**Avis délibéré de la mission régionale d'autorité environnementale
sur le parc photovoltaïque au sol de l'ancienne carrière de
Taponas porté par la société Corfu Solaire sur la commune de
Taponas (69)**

Avis n° 2025-ARA-AP-1976-N7350

Avis délibéré le 9 décembre 2025

Figure 2: plan d'implantation du projet (source : étude d'impact).

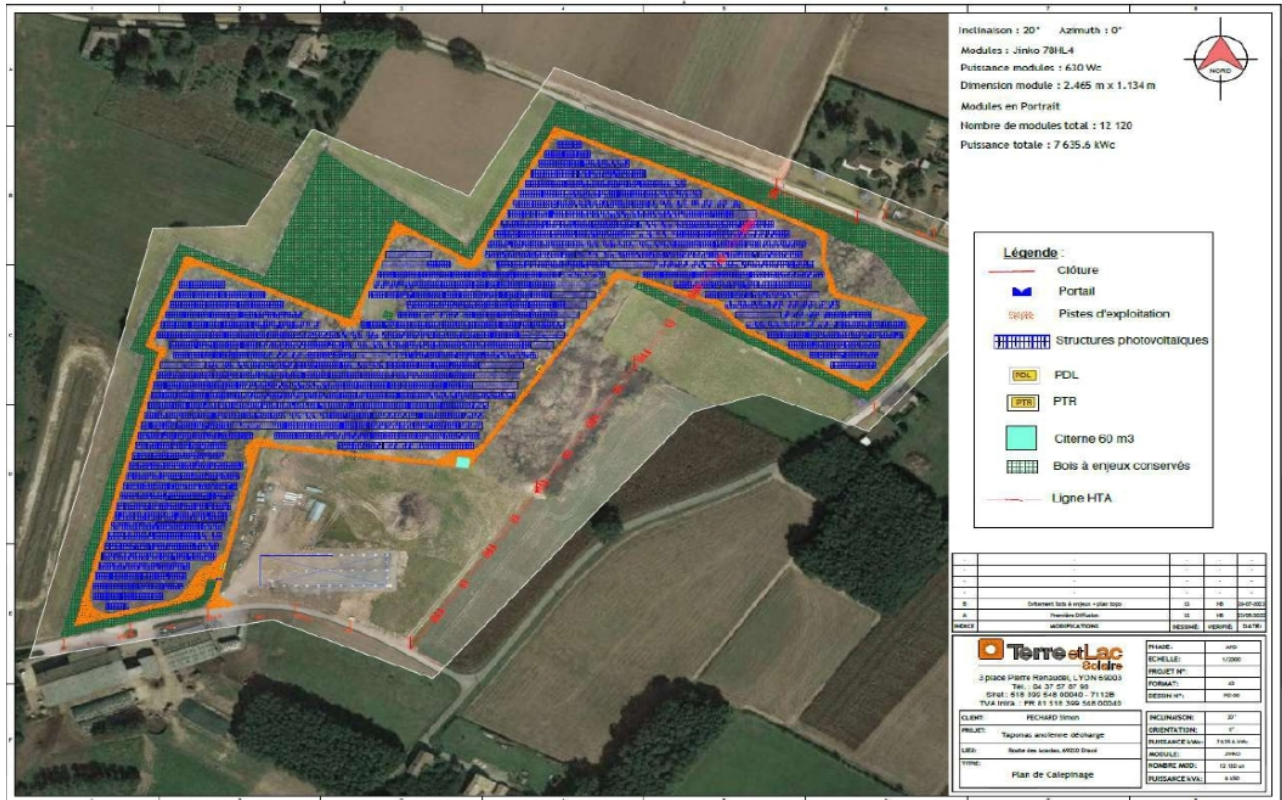
Faisant partie du projet, tous les éventuels renforcements du poste de transformation et de lignes haute tension, même s'ils relèvent d'une autre maîtrise d'ouvrage et d'un calendrier différent doivent être précisés. Ce n'est pas le cas dans le dossier fourni qui doit l'inclure dès ce stade.

L'Autorité environnementale recommande de décrire précisément et d'inclure explicitement dans le périmètre du projet et donc de l'étude d'impact, les éventuels renforcements du réseau électrique national qui seraient nécessaires, fonctionnellement liés au parc photovoltaïque.

Figure 3: carte des niveaux d'enjeux retenus dans l'étude d'impact (source : étude d'impact).

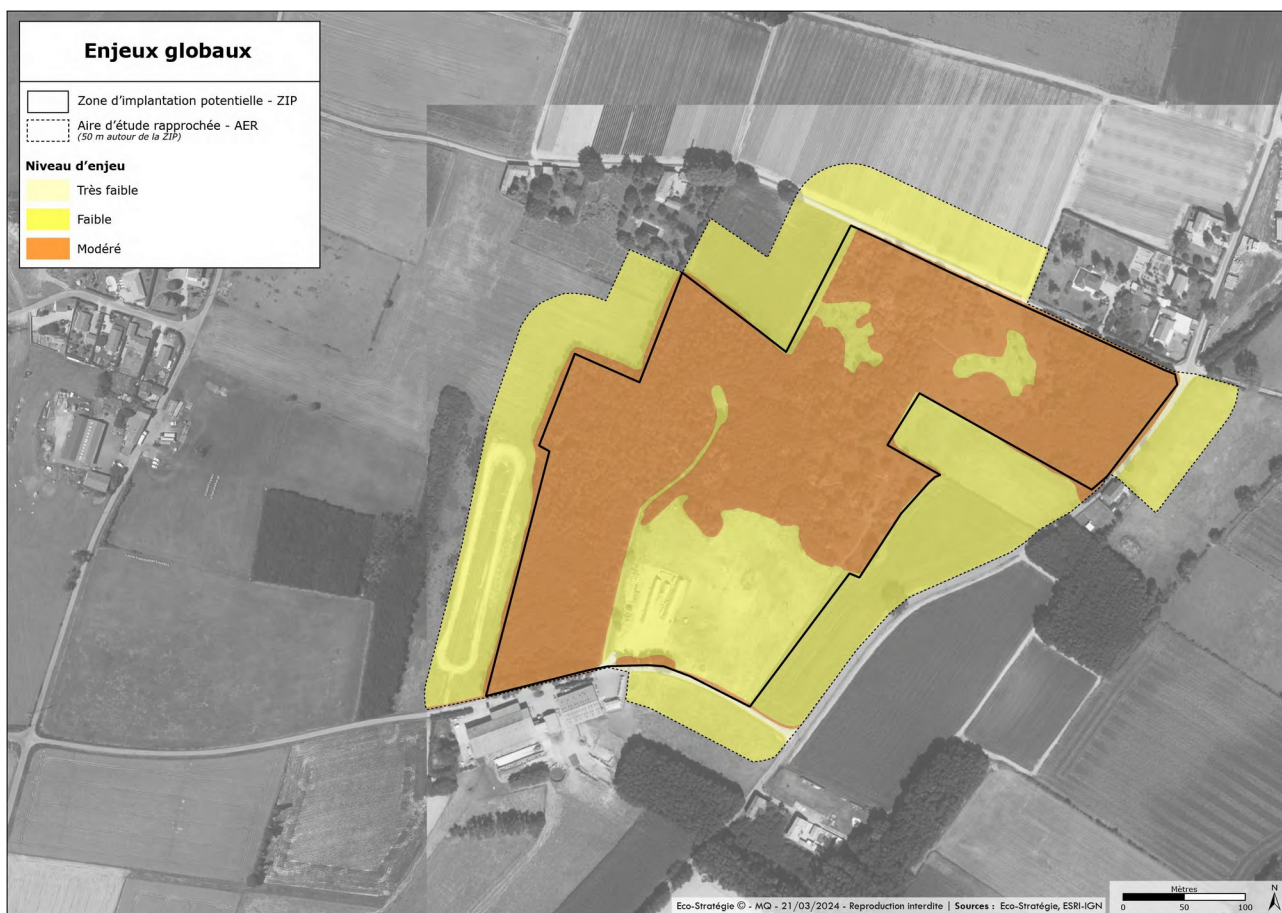
- 40 espèces d'oiseaux dont 31 protégées et 6 patrimoniales avec un enjeu retenu comme modéré pour les zones arbustives à arborées, qui sont favorables à la nidification. Les zones forestières n'apparaissent que peu favorables à l'accueil de migrateurs ou d'hivernants patrimoniaux ;
- 16 espèces de chiroptères, toutes protégées, ont été contactées, avec une activité plus forte à l'ouest de l'aire d'étude. De nombreux gîtes y sont recensés, dont certains à enjeux forts. Le niveau d'enjeu retenu est modéré pour les zones boisées et arbustives ainsi que pour les lisières. Pour l'Autorité environnementale, la présence d'une richesse spécifique et d'une abondance importante, au moins à l'ouest de la Zip implique de revoir à la hausse le niveau d'enjeu ;

L'Autorité environnementale recommande :

- **de revoir à la hausse le niveau d'enjeu pour les chiroptères et de mettre en place en conséquence les mesures appropriées afin d'éviter, de réduire ou à défaut de compenser les impacts afférents ;**
- **de relever le niveau d'enjeu pour les mammifères terrestres, qui peuvent bénéficier d'un effet refuge dans ce système forestier.**

Figure 4: Carte des mesures de gestion de la végétation (source : étude d'impact).

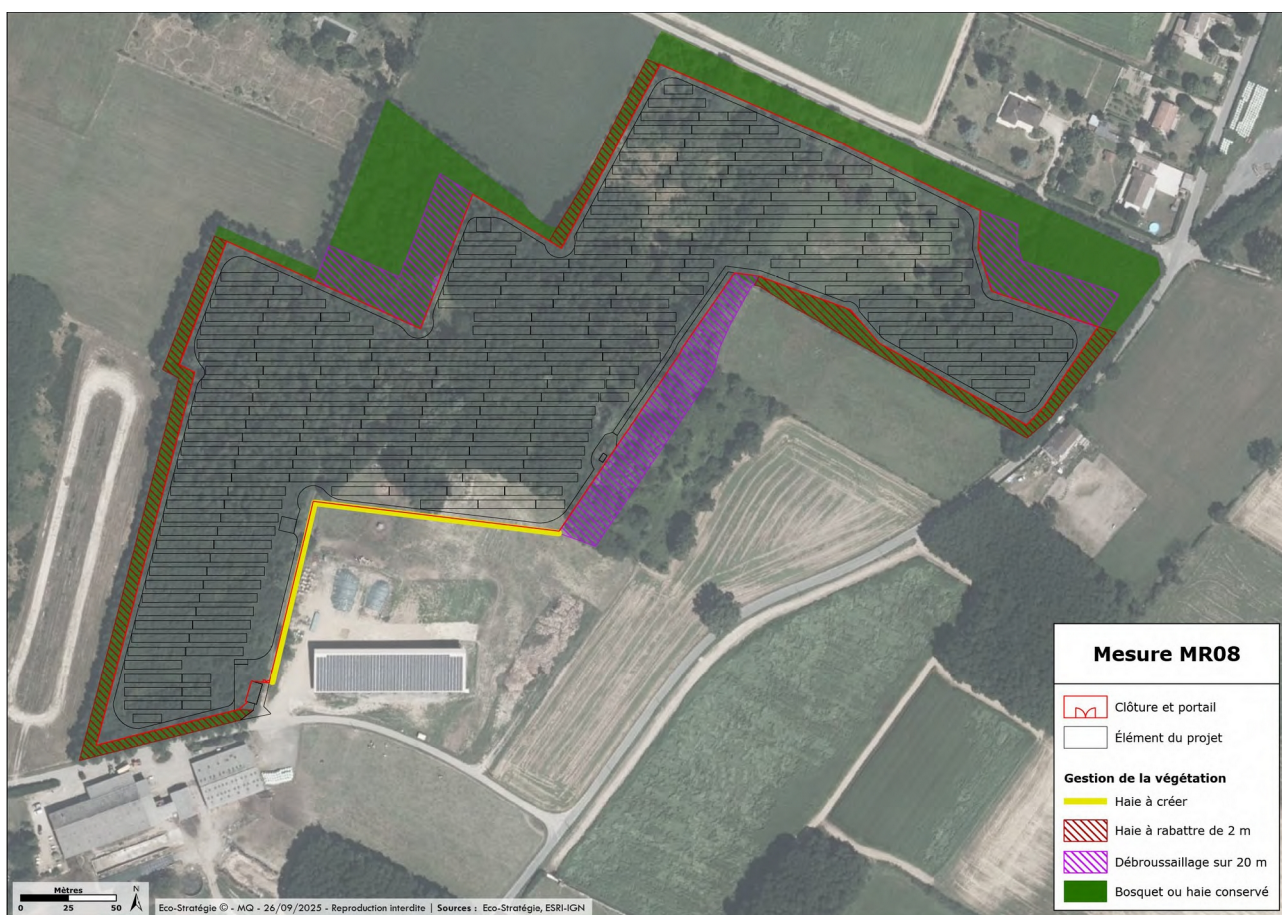
- nulles à très faibles pour les chiroptères, sans que cela soit justifié, au regard de la perte d'habitat et de terrain de chasse, et du manque de reportabilité de leur habitat à proximité ;
- très faibles pour les mammifères terrestres et les insectes ;
- faibles à modérées pour les oiseaux de milieux fermés à semi-ouverts (perte d'habitats boisés significative) et les reptiles/amphibiens (risque de mortalité en phase travaux).

Aussi des mesures compensatoires seront prévues en faveur des espèces protégées, mais à ce stade non présentées dans le dossier, ce qui constitue une lacune importante.

L'absence de quantification de la perte d'habitats (ne pouvant se limiter à un simple calcul des surfaces de bois coupées mais bien à l'ensemble des pertes d'habitats en incluant les fonctionnalités écologiques liées) ne permet pas de considérer l'application de cette séquence ERC comme suffisante.

L'Autorité environnementale recommande de quantifier la perte d'habitats, de revoir les mesures d'évitement et réduction et de les compléter si nécessaire par des mesures de compensation, en particulier pour les chiroptères, l'avifaune de milieux semi-ouverts ou fermés et les reptiles et amphibiens¹³.

Figure 5: extrait de la carte d'aléa du PPRi (source : notice d'incidence hydraulique).

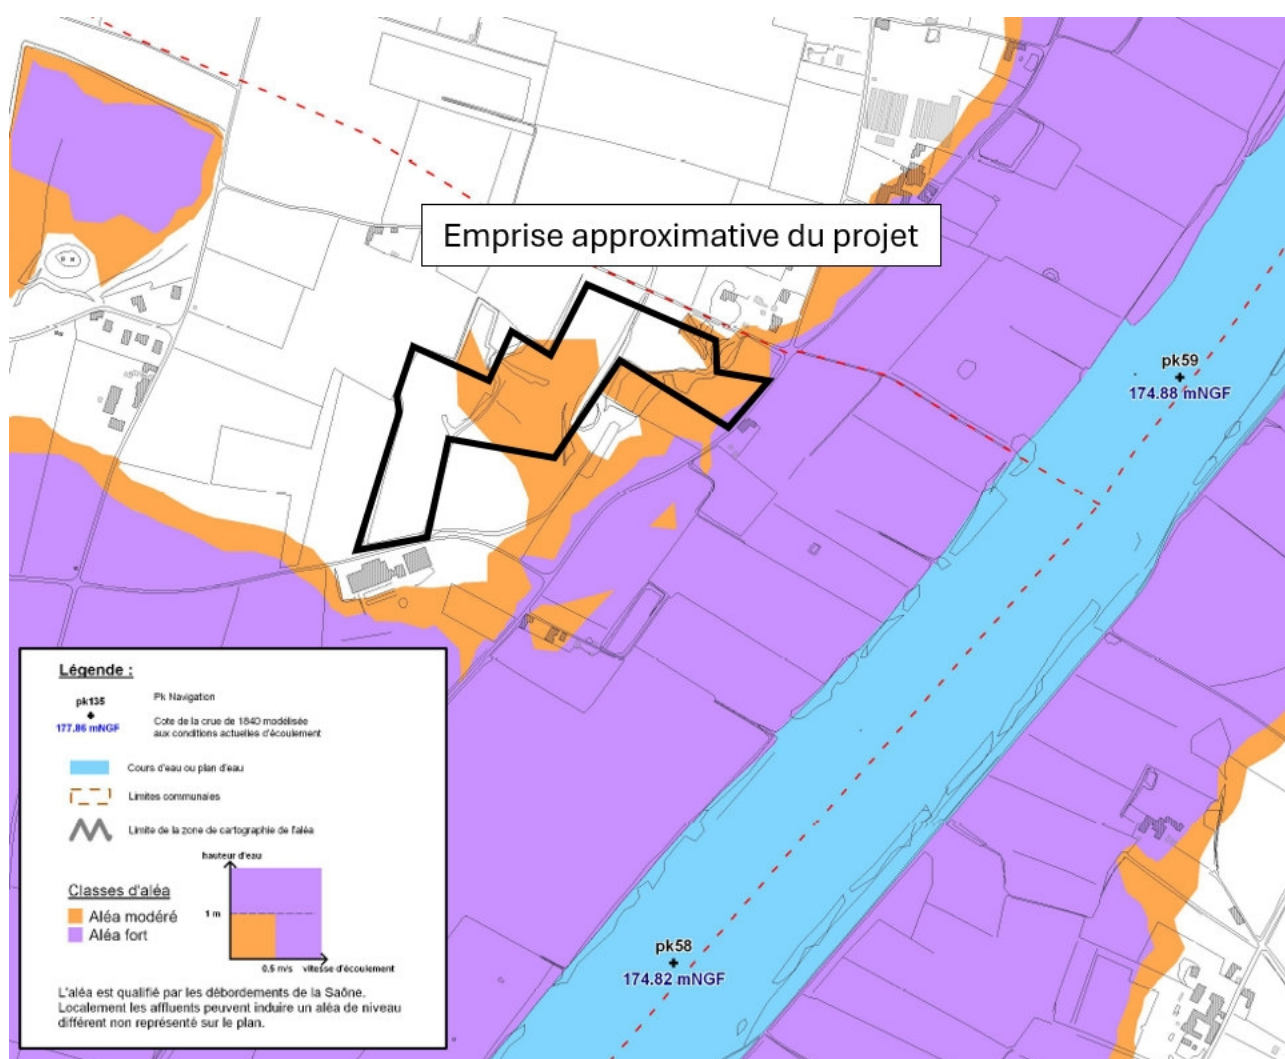
Toutefois, le dossier ne précise pas si les effets du changement climatique sont inclus dans l'analyse effectuée, n'analyse pas les risques d'embâcles sur le site, tout en tenant compte des autres parcs photovoltaïques et projets prévus sur les bords de Saône, et ne justifie pas de la tenue des panneaux à la crue de référence.

Compte tenu du type de fondation retenue et de la nature hétérogène des terrains en place, l'Autorité environnementale recommande de justifier la tenue des panneaux photovoltaïques à la crue de référence, et d'explicitier l'équivalence de la compensation hydraulique.

Figure 6: Carte des résultats de sondage (source : étude d'impact).

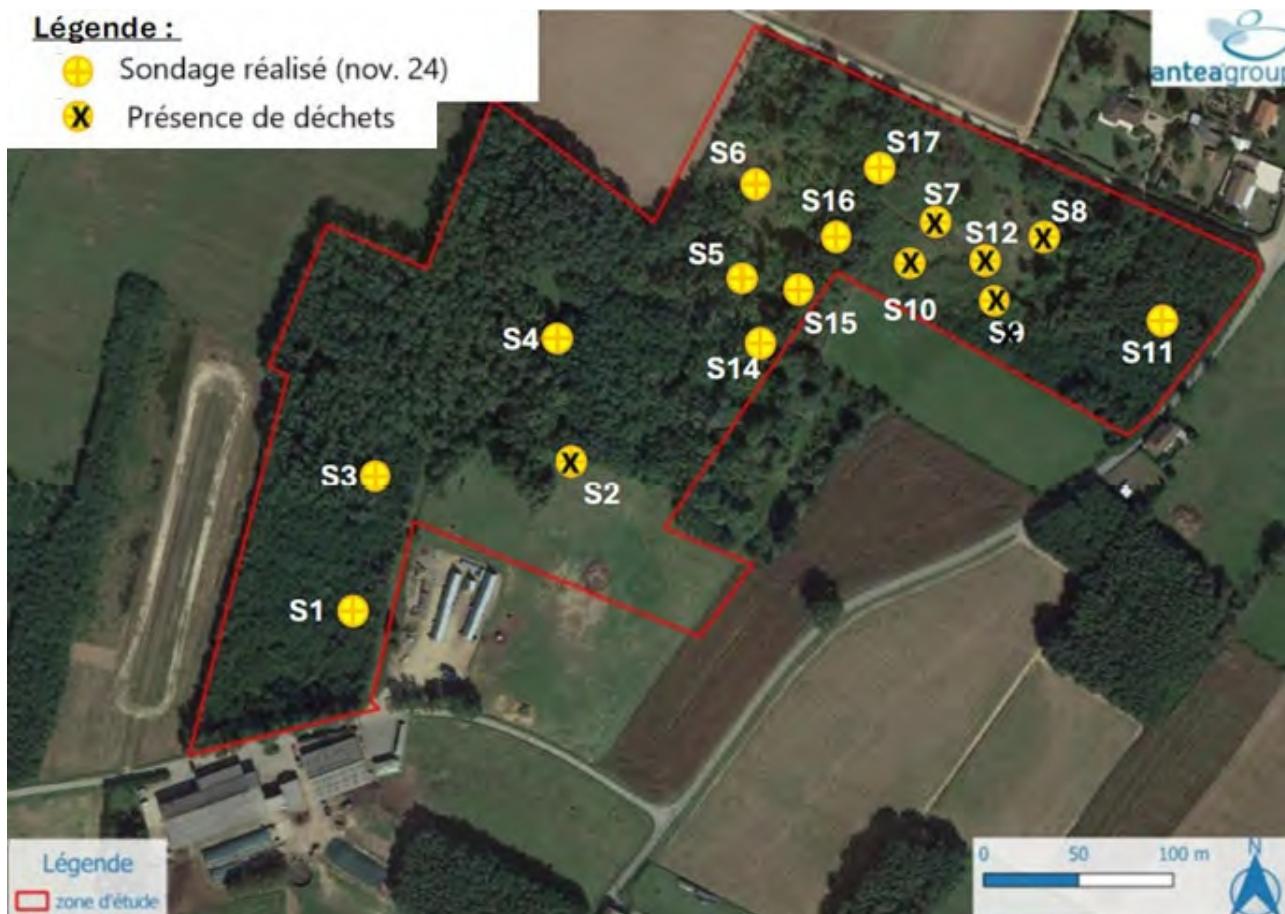
Dans la mesure où le protocole envisagé pour dépolluer les sols n'est pas exposé dans la présente étude d'impact, l'Autorité environnementale ne peut pas se prononcer sur la suffisance ou la pertinence de mesures prises pour éviter, réduire et si besoin compenser les incidences possibles, du fait du projet, de la pollution existante dans les sols ni sur le dispositif de suivi.

L'Autorité environnementale recommande de présenter le protocole de dépollution des sols et les mesures prises pour éviter toute incidence à court et long termes sur la ressource en eau potable et en particulier respecter les préconisations du surclassement anticipé du périmètre de protection rapprochée de captage d'eau potable de Taponas.
